**Avis délibéré
de la Mission régionale d'autorité environnementale**

**sur le projet de création de deux bâtiments de bureaux et
commerces liés à l'activité nautique, à Hyères-les-Palmiers (83)**

**N° MRAe
017985/A P**

Avis du 6 août 2026 sur le projet de création de deux bâtiments de bureaux et commerces liés à l'activité nautique, à Hyères-les-Palmiers (83)

Figure 3 : synthèse des enjeux écologiques - source : étude d'impact.

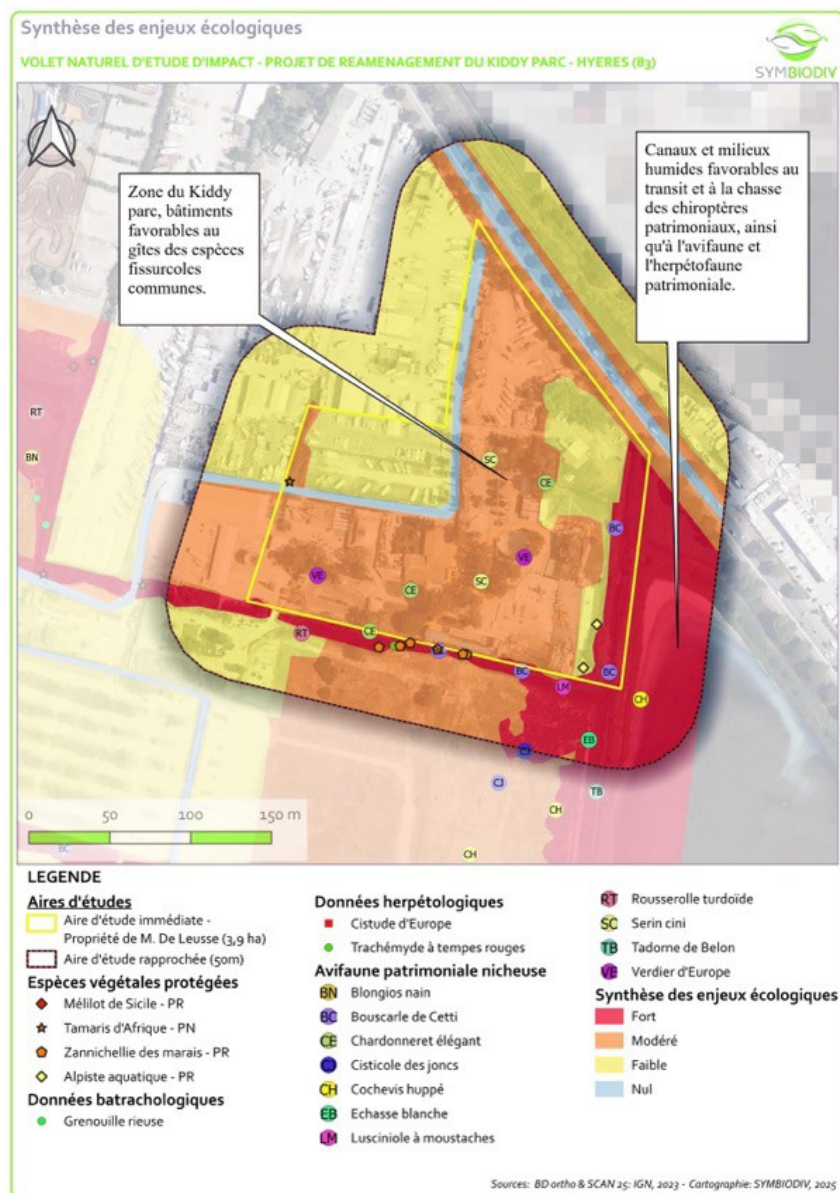
L'état initial écologique paraît cohérent et correctement détaillé.

Les mesures proposées sont pertinentes et leur strict respect devrait permettre de limiter les incidences sur la biodiversité. Toutefois, la proximité immédiate d'espaces naturels sensibles et de grand intérêt patrimonial (zone Ramsar et autres zones humides...) induit des risques forts de dégradation de ces milieux, que ce soit en phase travaux, comme en phase exploitation. Ces risques sont directs (destruction de milieu), mais aussi indirects : pollution par ruissellement, ou par mobilisation de poussières. En phase chantier, la mesure MR3 prévoit des mesures comme la réalisation de plateformes étanches et de cuves de rétention pour le stockage d'hydrocarbures, l'équipement de véhicules avec des kits de dépollution, l'absence de rejet dans le canal de Paty³. Il est prévu également « des dispositifs de filtration ou d'épandage des eaux de pompage [...] pour empêcher le relargage dans les milieux naturels d'eau chargées en matières en suspension ». Ce dernier point mériterait d'être précisé (types et modalités de mise en œuvre de tels dispositifs, point de rejet éventuel des eaux une fois traitées) et élargi à tous les effluents liquides pouvant être produits en phase chantier.

La MRAe recommande de renforcer la mesure MR 3 de prévention des pollutions en phase chantier en détaillant les dispositifs prévus pour gérer les effluents liquides et en l'étendant à la prévention des pollutions par envols de poussières, compte tenu de la présence à proximité immédiate de milieux naturels sensibles de grande valeur patrimoniale (zones humides, dont Ramsar).
